Mission régionale d'autorité environnementale
Grand Est

**Avis sur le projet d'exploitation
du Parc éolien de Morsains
à Morsains (51)
porté par la société VALOREM**

n°MRAe 2023APGE38

Nom du pétitionnaire	MORSAINS Énergies (Filiale de VALOREM)
Commune	Morsains
Département	Marne (51)
Objet de la demande	Demande d'autorisation environnementale de construire et d'exploiter un parc éolien de 4 aérogénérateurs et 1 poste de livraison.
Date de saisine de l'Autorité environnementale	20/02/2023

Figure 4: Principaux couloirs de migration à proximité du projet

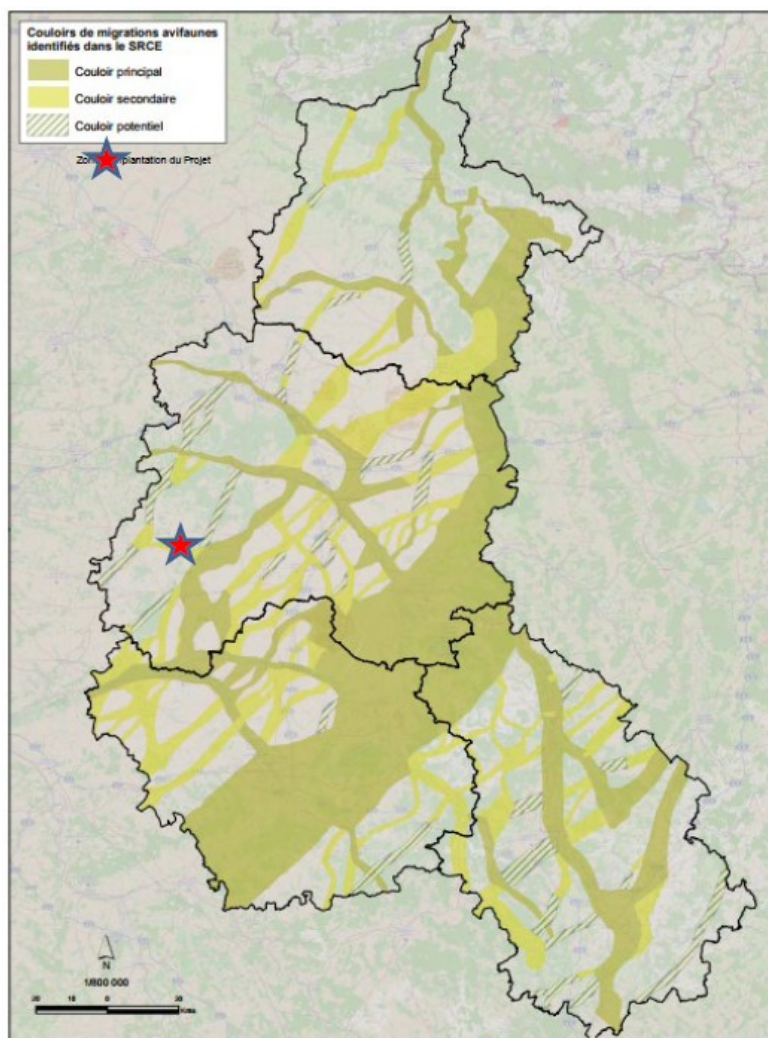
Le projet de Morsains ne se trouve sur aucun couloir de migration figurant dans le SRE. L'étude d'impact considère qu'il n'y a ainsi pas d'enjeu de migration d'oiseaux.

L'Ae souligne que ce schéma régional éolien de 2012 est désormais ancien et qu'il n'a pas été mis à jour, alors que de nombreux projets éoliens se sont développés depuis et sont venus restreindre les espaces de passage pour les oiseaux, modifier les couloirs de migration ainsi que saturer les paysages comme le précisent les recommandations formulées dans les remarques liminaires du présent avis, afin de procéder à une mise à jour de ce schéma.

L'Ae réitère sa constatation d'une localisation du projet en dehors des zones favorables au développement de l'éolien sur la cartographie en cours de consultation¹¹.

Figure 6: Carte de sy,thèse des enjeux écologiques

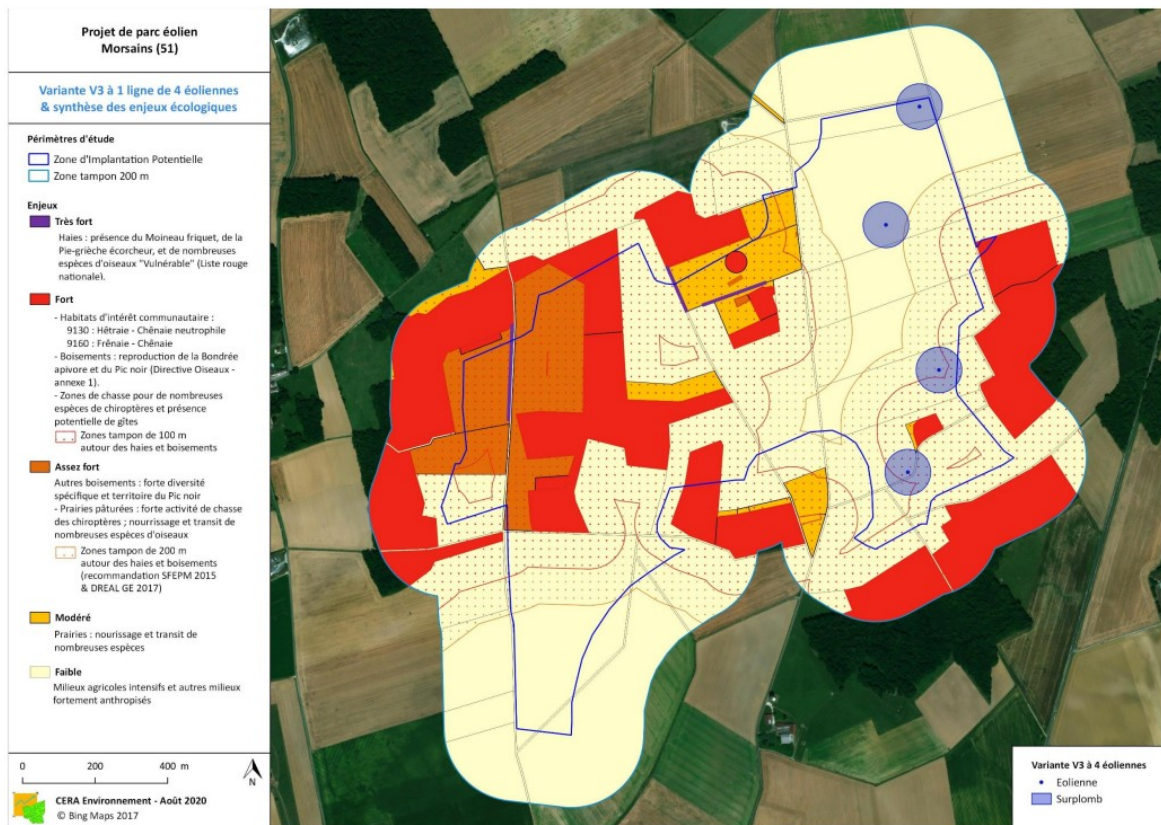
La variante retenue pour le projet parmi les trois analysées a pour but de réduire significativement les effets sur la faune volante. Néanmoins, des impacts potentiels restent importants, en particulier autour de l'éolienne E4 qui se trouve entre deux boisements et à proximité immédiate d'une friche. Cette éolienne, ainsi que l'éolienne E3, empiètent dans la bande des 200 mètres d'éloignement des haies et boisements.

- E3 :
 - distance du mât aux boisements/haie : 120 m ;
 - distance du bout de pale aux boisements/haie : 79 m ;
- E4 :
 - distance du mât aux boisements/haie : 80 m ;
 - distance du bout de pale aux boisements/haie : 47 m.

L'Ae constate que le dossier ne fait pas la démonstration que le non-respect de ces distances n'aura pas d'impact sur les populations présentes.

- **respecter une distance de 200 m en bout de pales entre la machine E3 et les boisements ou haies ;**
- **supprimer l'éolienne E4.**

Figure 13: Les Coteaux, Maisons et Caves de Champagne

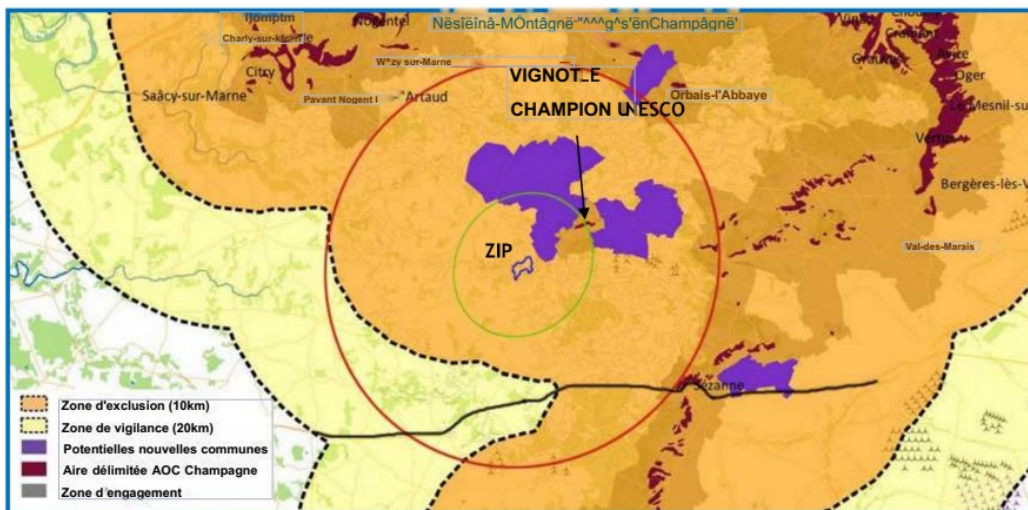
Le projet se situe dans la zone d'exclusion définie par la « Charte Éolienne des Coteaux, Maisons et Caves de Champagne » élaborée en 2018 par la Mission citée précédemment. Dans cette zone d'exclusion, la charte préconise de ne pas développer de nouveau parc éolien sauf en cas de non-convivabilité avec le vignoble.

- « le projet est isolé, sans continuité ni proximité avec des parcs éoliens existants ou autorisés. Selon la charte de la Mission Aire d'Influence Paysagère de 2018, ce projet est situé en zone d'exclusion où les nouveaux projets éoliens ne sont pas autorisés, à l'exception de l'extension de parcs existants ou en absence de co-visibilité pour les nouveaux parcs éoliens ;

- le projet se situe à 4,5 km du vignoble présent sur la commune de Bergères-sous-Montmirail, sur un coteau orienté au Sud. Selon le plan paysage éolien du vignoble de Champagne mandaté par l'association France Énergie Éolienne (FEE), ce projet éolien est localisé au sein d'une zone vigilance modérée. Cependant, le document souligne également le risque de domination sur le relief de cuesta et les vignes pour des éoliennes, la hauteur des invisibilités mesurées depuis l'axe de la vallée du Petit-Morin étant fixée à 50-100 mètres dans le secteur concerné par la zone d'implantation potentielle des éoliennes ;

- la présence d'éoliennes dans ce contexte peut avoir pour effet une fermeture de l'horizon au sein de certains secteurs vécus, même s'il s'agit d'un faible nombre d'éoliennes qui pourraient venir s'implanter au cœur de ces cônes de vue et fermer ainsi l'horizon cadré par les lisières forestières ;

- l'analyse des photomontages permet de qualifier l'impact de ce projet sur le paysage de la vallée du Petit Morin et sur la Valeur Universelle Exceptionnelle du Bien (VUE). Les éoliennes se dessinent sous forme de deux groupes distincts de 2 éoliennes et occupent une partie significative du panorama. La perception des éoliennes en co-visibilité avec le vignoble est sans équivoque. Les boisements situés en rebord de plateau sont incapables de masquer en grande partie ce parc éolien qui se dévoile en quasi-totalité du mât aux pâles. L'implantation dans l'horizon de ces 4 éoliennes viendrait impacter l'animation qualitative apportée par la présence du vignoble, singulière et typique de ce secteur de la Champagne ».

Au final, la Mission considère qu'en l'état le projet ne prend pas en compte les préconisations de la charte éolienne de la Mission Coteaux, Maisons et Caves de Champagne et a fait part à l'Ae de son avis défavorable. **L'Ae recommande au pétitionnaire, compte tenu de l'avis défavorable de la Mission en charge du site Unesco « Coteaux, Maisons et Caves de Champagne », de proposer une implantation alternative hors zonage UNESCO pour son parc éolien.**
